**Oggetto:** d.lgs. n. 152/2006 e ss.mm.ii. - ID\_VIP: 2657 - procedura di V.I.A. e V.I.NC.A. ministeriale per progetto di potenziamento linea a 150 kv Acquaviva – Matera dal sostegno 286b alla c.p. Acquaviva – Proponente: Terna S.p.A. - Parere regionale di compatibilità ambientale.-

**OGGETTO: D.lgs. n. 152/2006 e ss.mm.ii. - ID\_VIP: 2657 - procedura di V.I.A. e V.INC.A. ministeriale per progetto di potenziamento linea a 150 kv Acquaviva – Matera dal sostegno 286b alla c.p. Acquaviva – Proponente: Terna S.p.A. - Parere regionale negativo di compatibilità ambientale.-**

**Oggetto: Parere endoprocedimentale nell'ambito della procedura di Valutazione di Impatto Ambientale nazionale per il progetto di potenziamento dell'elettrodotto TERNA 150Kv "Acquaviva - Matera" ed opere connesse. Proponente: Terna S.p.A.**

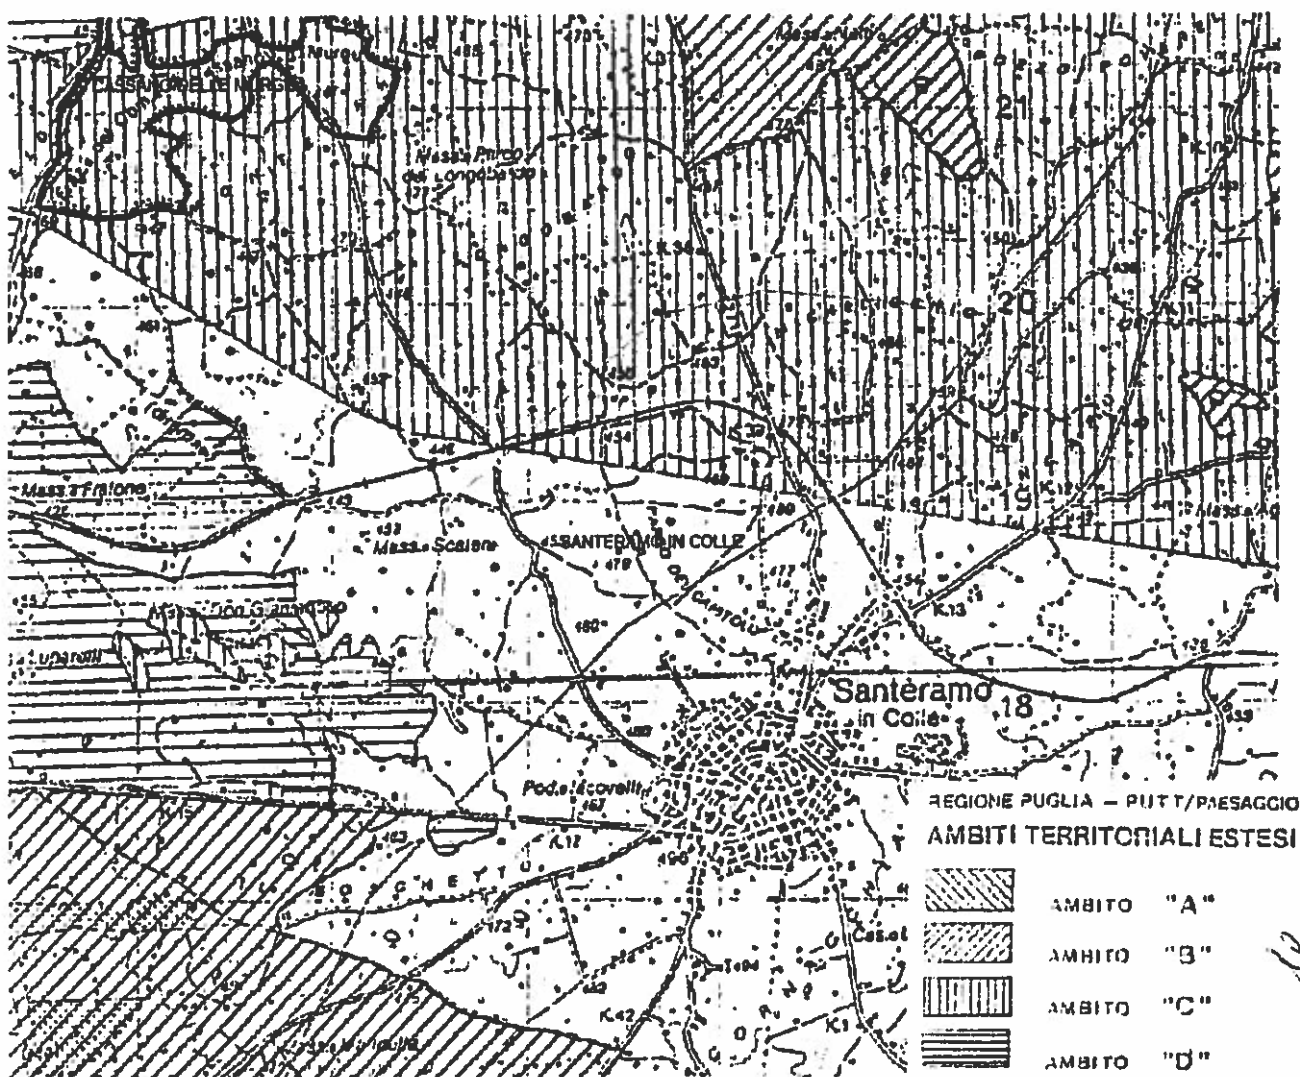
Inoltre, la variante nel comune di Santeramo in Colle, prevede, secondo quanto riportato da ARPA nonché secondo dall'esame della tavola 2 (Stralcio PUTT) del proponente ed allegata al SIA, la realizzazione di nuovi tralicci, alcuni in ATE di tipo B.

L'esame condotto dal Comitato sul PUTT/P regionale, pone invece in risalto un differente situazione: viene ad essere diversamente interessato il territorio, ma comunque, in altre aree, è interessata l'ambito territoriale esteso di tipo B (come riportato nella tavola che segue. Si deve inoltre porre in risalto che il proponente fa riferimento a variazioni nella perimetrazione degli ATE del PUTT/P, sulla base di strumenti urbanistici a livello locale (il proponente fa riferimento ai primi adempimenti dei comuni). In questa sede si fa osservare, però, che non sono riportate cartograficamente dal proponente le variazioni proposte dai comuni; inoltre si evidenzia che, comunque, le variazioni sugli ATE devono definirsi con apposita variante allo strumento urbanistico generale, da approvarsi in ambito regionale.

La figura seguente riporta proprio la lettura degli Ambiti Territoriali Estesi del PUTT/P per l'area della variante.
